*Ministero dell' Ambiente
e della Tutela del Territorio e del Mare*

OGGETTO: [ID_VIP: 4859] Valutazione preliminare ai sensi dell'art. 6, comma 9, del D.Lgs 152/2006 e ss.mm.ii., relativa al progetto di miglioramento tecnico-ambientale della fase II del “Progetto di riqualificazione ambientale centrale da 1730 MWe di Turbigo”. Proponente: società Iren Energia S.p.A.

Nota tecnica.

Fig. 2 – Schema della Centrale a conclusione della fase II

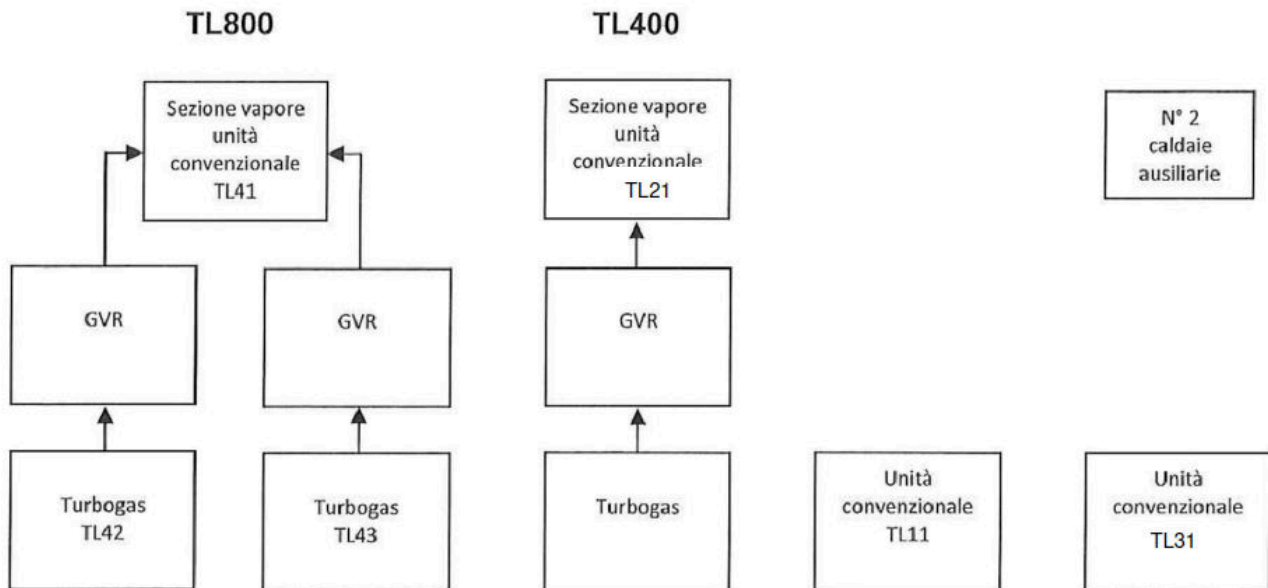
Mentre la fase I del progetto di riqualificazione della Centrale è stata completata, la Società, con nota prot. IE011556 del 16/07/2015, ha comunicato di voler rinunciare ad alcuni interventi della fase II, tra cui la realizzazione del nuovo ciclo combinato TL800. Il progetto del prospettato nuovo assetto della Centrale è stato successivamente sottoposto ad una procedura di esclusione dalla VIA, conclusasi negativamente con il decreto direttoriale n. 232 del 18/05/2018.

Con l'istanza di valutazione preliminare in oggetto, la Società ha comunicato una nuova proposta impiantistica in miglioramento alla già autorizzata fase II a seguito del progressivo incremento della produzione di energia elettrica da fonti rinnovabili che ha determinato l'esigenza di un più flessibile funzionamento degli impianti di produzione a ciclo combinato alimentati a gas naturale. La proposta ha inoltre lo scopo di riutilizzare una turbina a vapore attualmente ferma e attuare un più esteso programma di demolizioni delle parti di Centrale non più in esercizio.

La modifica consiste nei seguenti interventi:

- realizzazione di un nuovo TG (TL32) da circa 340 MWe, in luogo del TG previsto fase II, e relativo nuovo GVR (GVR32) per il recupero del calore dai fumi;
- adattamento della turbina a vapore da circa 320 MW (TVL31, opportunamente modificata per funzionamento in ciclo combinato), accoppiata a un condensatore raffreddato ad acqua di fiume;
- realizzazione di un collegamento della linea vapore in modo che le due turbine a vapore a valle possano essere gestite congiuntamente a servizio di tutti e tre i turbogas, componendo un ciclo combinato 3+2;

- demolizione di opere già comprese nella fase II del progetto di riqualificazione ambientale, ovvero il Denox TL1 e il Denox TL2 con le relative ciminiere, canalizzazioni aeree e precipitatori elettrostatici;
- demolizione di opere aggiuntive rispetto a quelle previste della fase II quali gli edifici caldaie TL3 e TL4, le ciminiere TL1-TL2 e TL3-TL4, che costituiscono i due camini di altezza di maggiore dimensione, nonché opere di demolizione già avviate, riguardanti le estese aree dei serbatoi nafta.

Non sarà inoltre installato il *post-firing* originariamente previsto sul ciclo combinato TL400 e, nel contempo, sarà dismesso il *post-firing* dei due GVR che compongono il ciclo combinato TL800 in esercizio.

Con detta modifica la Società intende eliminare alcuni interventi della fase II del progetto originario prevedendo nel contempo la sostituzione di parte degli impianti con altri di tipologia diversa e con differenti caratteristiche. La configurazione della Centrale che ne deriva, di conseguenza, si discosta sostanzialmente da quella valutata positivamente con il citato provvedimento di esclusione dalla procedura di VIA, sebbene si abbia una contenuta riduzione della potenza termica totale (da 2295 MW a 2216 MW).

Sulla base di quanto sopra illustrato, si ritiene che il progetto presentato, comportando una variazione significativa nell’assetto impiantistico complessivo della centrale di Turbigo, debba essere più opportunamente valutato nell’ambito di una procedura di valutazione ambientale ai sensi della parte seconda del D.Lgs 152/2006 e ss.mm.ii..
